Comunità
Montanara
VALLE SUSA
VAL SANGONE

OGGETTO : Legge obiettivo ex artt.166,167,170,171,182 del d.lgs.163/2006 -Art.18 l.r. 40/1998. Nuovo collegamento ferroviario Torino - Lione, parte comune Italo-Francese - Tratta in territorio italiano. Progetto definitivo - prima fase - Completamento del Programma di Risoluzione delle interferenze - Progetti Definitivi dell'Autoporto della Società Sitaf e di Guida Sicura della Società Consepi. 2^ riunione di Conferenza di Servizi.

si trasmettono tutte le Osservazioni finora formulate sul Progetto Definitivo del nuovo collegamento ferroviario Torino - Lione, parte comune italo/francese, tratta in territorio Italiano e sul progetto definitivo dell'autoporto della Società SITAF e di Guida Sicura della Società CONSEPI.

Fig. 1 – Traffico merci nel corridoio transalpino della Valle di Susa : dati storici vs capacità

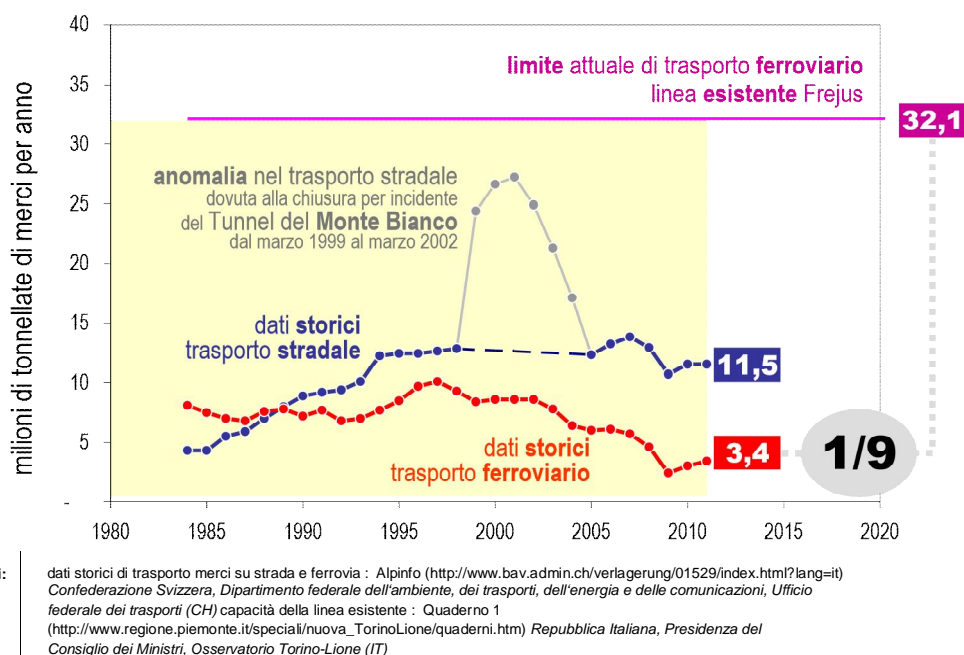
Il traffico merci trasportato su ferrovia (curva rossa in Fig. 1) registra da oltre un decennio una notevole riduzione: il dato più recente (3,4 milioni di tonnellate nel 2011) è pari a circa un terzo del massimo storico (10,1 milioni di tonnellate nel 1997).

Il traffico merci trasportato su strada (curva blu in Fig. 1) è sostanzialmente stabile dalla prima metà degli anni '90. I valori registrati nel quinquennio 1999-2004 (curva grigia in Fig. 1) costituiscono un'anomalia di carattere temporaneo dovuta alla forzata deviazione dei flussi di traffico per effetto dell'incidente sul Tunnel stradale del Monte Bianco (24 marzo 1999). A seguito della sua riapertura al transito dei mezzi pesanti (9 marzo 2002), in pochi anni il trasporto su strada in Valle di Susa si è ricondotto al livello pre-anomalia. Il dato più recente (11,5 milioni di tonnellate nel 2011) è di poco inferiore alla media registrata nel quindicennio precedente (12,5 milioni di tonnellate tra 1996 e 2010, esclusa l'anomalia verificatasi).

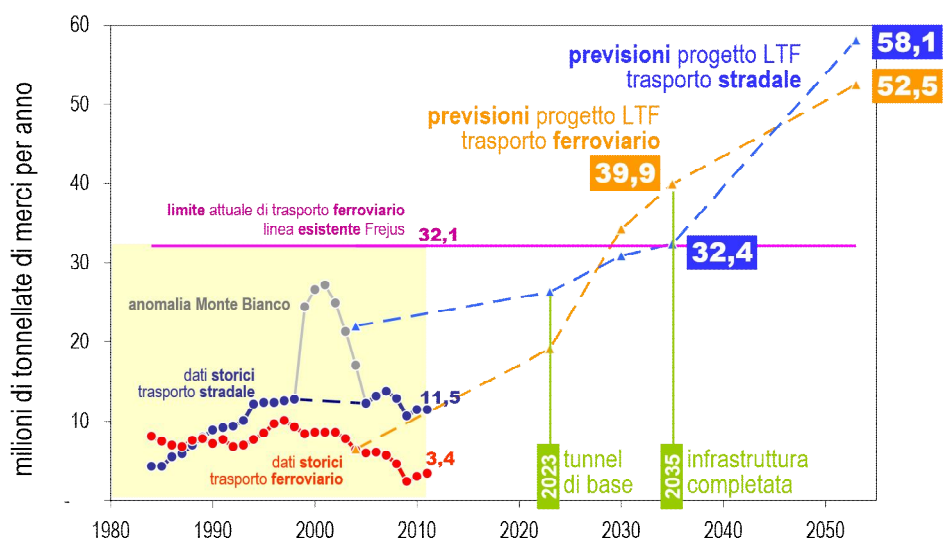
A giustificazione della necessità della realizzazione di una nuova linea ferroviaria da Torino a Lione, la società Lyon-Turin Ferroviare (LTF) appositamente costituita dai gestori ferroviari italiano (RFI) e francese (RFF), ha formulato alcune previsioni di traffico merci sul corridoio della Valle di Susa. Queste previsioni sono riprese dall'Osservatorio Tecnico istituito dal Governo Italiano come base per le valutazioni di convenienza economica dell'opera proposta (Quaderno 8, "Analisi Costi-Benefici – Analisi globale e ricadute sul territorio").

Le previsioni sono espresse sul periodo 2004-2053 e si riferiscono al traffico merci su strada (curva azzurra tratteggiata in Fig. 2) e su ferrovia (curva arancione tratteggiata in Fig. 2) in uno scenario nel quale venga costruita la nuova linea ferroviaria proposta, la cui entrata in esercizio definitiva sarebbe prevista al 2035 (come definito nel cronoprogramma indicato nell'attuale progetto preliminare della tratta internazionale, approvato dal Governo Italiano con Deliberazione CIPE 3 agosto 2011. n. 57).

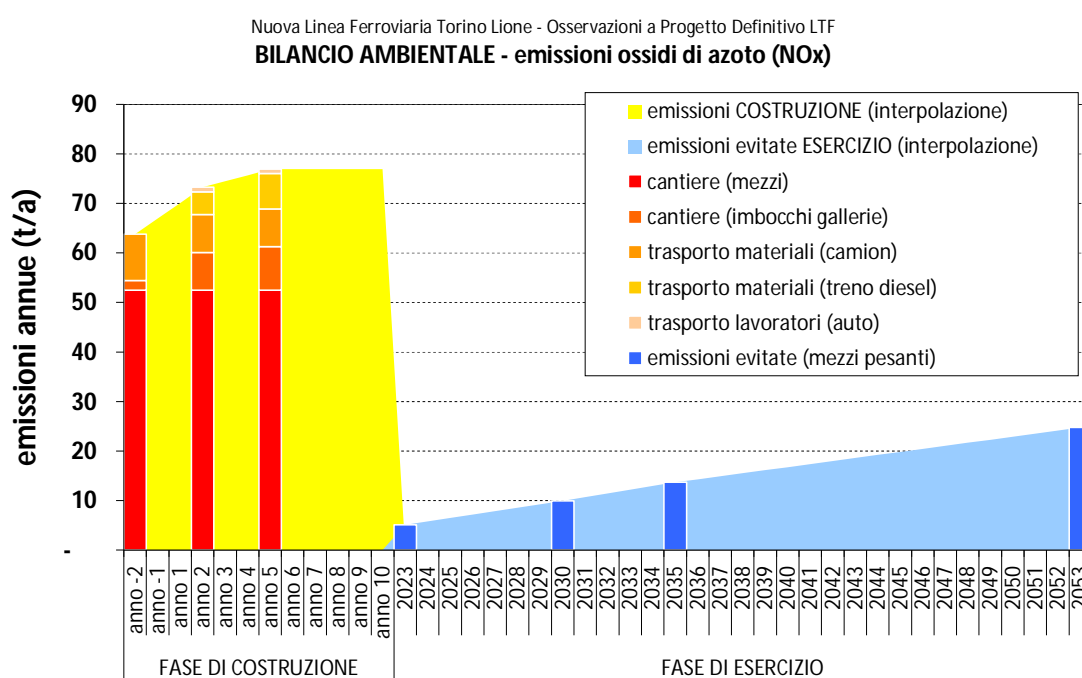
Si segnala in particolare varie situazioni di generalizzato superamento del limite ammesso sugli ossidi di azoto (NO_x) per la protezione della vegetazione pari a 30 µg/Nm³ (SIA LTF, Tomo 2, Tabella 63, pag. 170).

Il sito più colpito risulta essere quello denominato "Oasi di Chianocco 2", dove si ha il picco di ricaduta di oltre 40 µg/Nm³ e dove l'ampio superamento è largamente dovuto alle emissioni dei cantieri. Inoltre tale impatto è di estrema gravità se si considera che le aree in questione si trovano all'interno del SIC Oasi xerothermiche della Val di Susa - Orrido di Chianocco e Foresto.

Nuova Linea Ferroviaria Torino Lione - Osservazioni a Progetto Definitivo LTF
BILANCIO AMBIENTALE - emissioni di polveri fini (PM10)

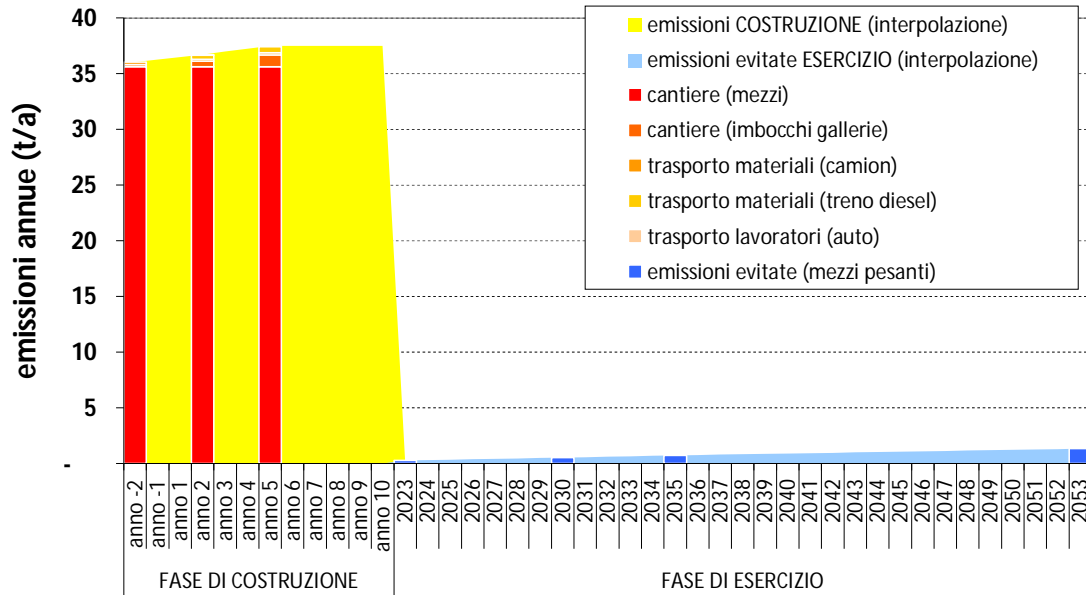
Il SIA LTF non fornisce informazioni esaurienti e inequivocabili relativamente alla precisa distribuzione dei vari apporti emissivi nell'arco temporale della costruzione dell'opera, eccezion fatta per i tre anni di esempio considerati. Tenuto conto che le attività di cantiere si svolgono 7 giorni su 7, 12 mesi su 12 (come indicato nel SIA LTF, Tomo 2, pag. 111) non vi sono alternative a considerare costanti i flussi di massa ed effettuare un riporto in termini di valori annui.

I grafici seguenti indicano il confronto. In assenza di una verifica puntuale su questi elementi, facilmente desumibili dai dati prodotti nel presente SIA, il bilancio ambientale è da ritenersi fortemente negativo, in particolare per quanto concerne il parametro PM10.

Fig. 1 – Traffico merci nel corridoio transalpino della Valle di Susa : dati storici vs capacità

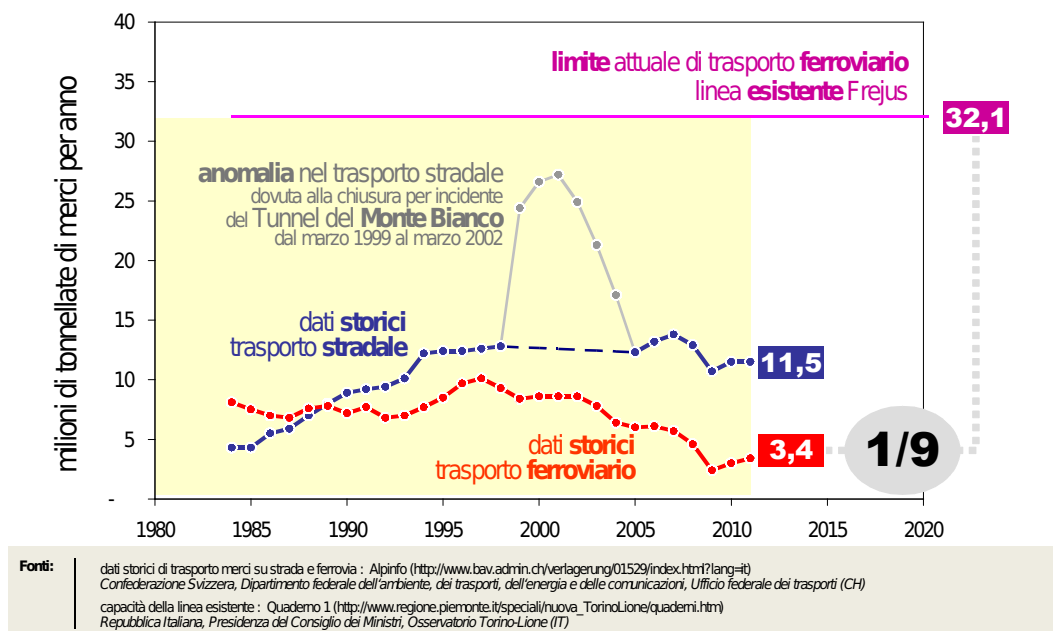
Il traffico merci trasportato su ferrovia (curva rossa in Fig. 1) registra da oltre un decennio una notevole riduzione: il dato più recente (3,4 milioni di tonnellate nel 2011) è pari a circa un terzo del massimo storico (10,1 milioni di tonnellate nel 1997).

Il traffico merci trasportato su strada (curva blu in Fig. 1) è sostanzialmente stabile dalla prima metà degli anni '90. I valori registrati nel quinquennio 1999-2004 (curva grigia in Fig. 1) costituiscono un'anomalia di carattere temporaneo dovuta alla forzata deviazione dei flussi di traffico per effetto dell'incidente sul Tunnel stradale del Monte Bianco (24 marzo 1999). A seguito della sua riapertura al transito dei mezzi pesanti (9 marzo 2002), in pochi anni il trasporto su strada in Valle di Susa si è ricondotto al livello pre-anomalia. Il dato più recente (11,5 milioni di tonnellate nel 2011) è di poco inferiore alla media registrata nel quindicennio precedente (12,5 milioni di tonnellate tra 1996 e 2010, esclusa l'anomalia verificatasi).

Fig. 2 – Traffico merci nel corridoio transalpino della Valle di Susa : dati storici vs previsioni

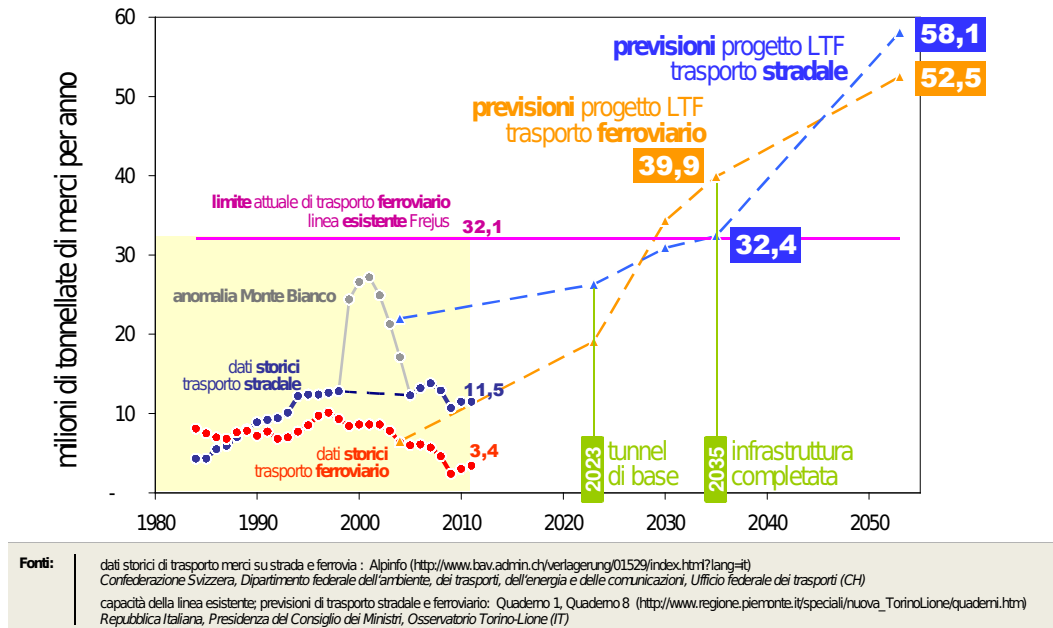
registrare una crescita del trasporto merci complessivo superiore al 30%, mentre i dati storici dello stesso periodo indicano una significativa riduzione.

Inoltre le tendenze di medio e lungo termine indicate da LTF (Fig. 2), basate su crescite ancor più sostenute (al 2035 merci su ferrovia decuplicate, merci complessive quintuplicate), appaiono quantomeno incompatibili con gli effetti indotti dall'attuale congiuntura economica mondiale, europea e nazionale.

Fig. 1 – Traffico merci nel corridoio transalpino della Valle di Susa : dati storici vs capacità

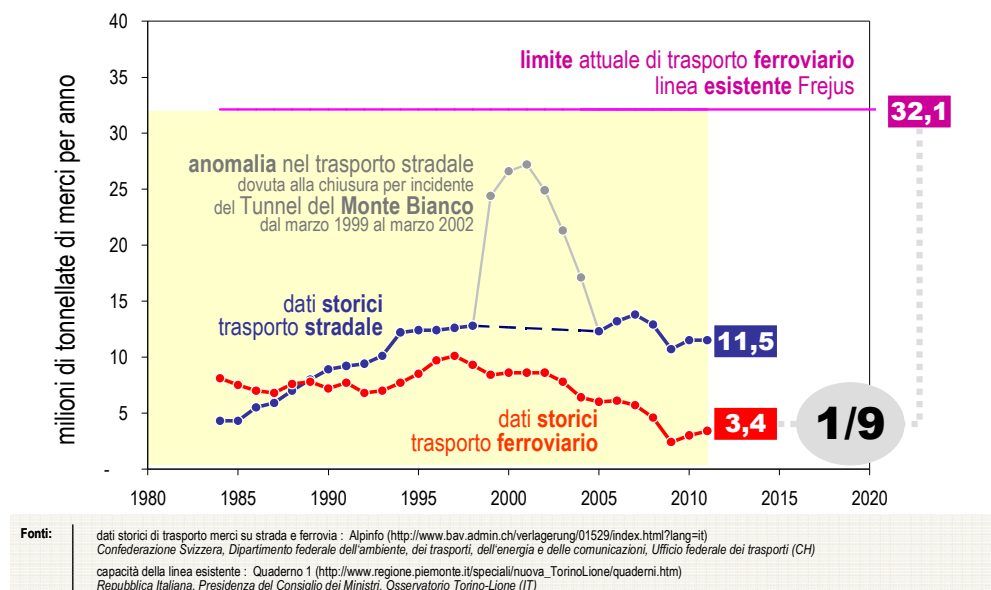
Il traffico merci trasportato su strada (curva blu in Fig. 1) è sostanzialmente stabile dalla prima metà degli anni '90. I valori registrati nel quinquennio 1999-2004 (curva grigia in Fig. 1) costituiscono un'anomalia di carattere temporaneo dovuta alla forzata deviazione dei flussi di traffico per effetto dell'incidente sul Tunnel stradale del Monte Bianco (24 marzo 1999). A seguito della sua riapertura al transito dei mezzi pesanti (9 marzo 2002), in pochi anni il trasporto su strada in Valle di Susa si è ricondotto al livello pre-anomalia. Il dato più recente (11,5 milioni di tonnellate nel 2011) è di poco inferiore alla media registrata nel quindicennio precedente (12,5 milioni di tonnellate tra 1996 e 2010, esclusa l'anomalia verificatasi).

Fig. 2 – Traffico merci nel corridoio transalpino della Valle di Susa : dati storici vs previsioni

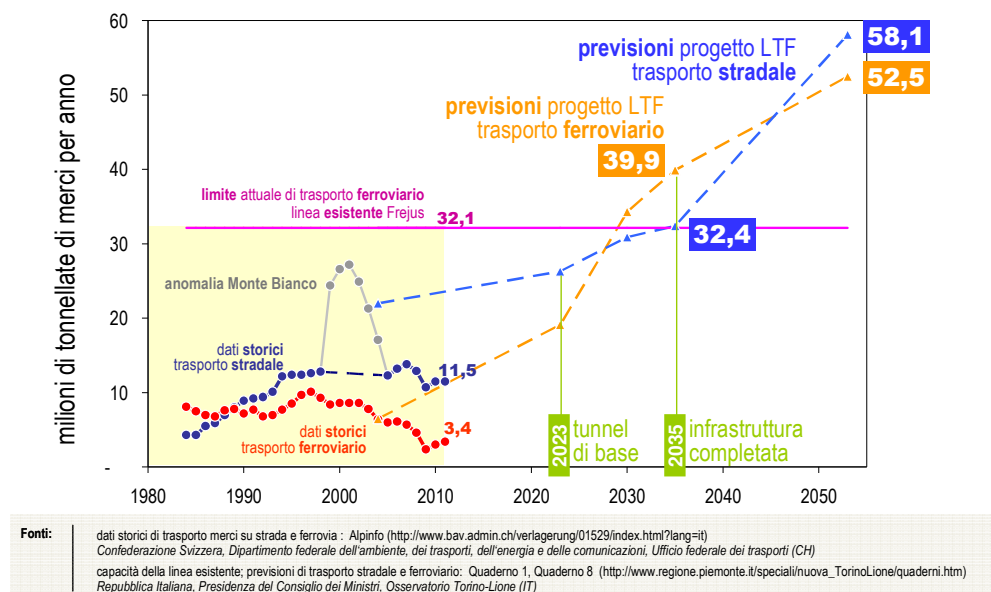
registrare una crescita del trasporto merci complessivo superiore al 30%, mentre i dati storici dello stesso periodo indicano una significativa riduzione.

Inoltre le tendenze di medio e lungo termine indicate da LTF (Fig. 2), basate su crescite ancor più sostenute (al 2035 merci su ferrovia decuplicate, merci complessive quintuplicate), appaiono quantomeno incompatibili con gli effetti indotti dall'attuale congiuntura economica mondiale, europea e nazionale.
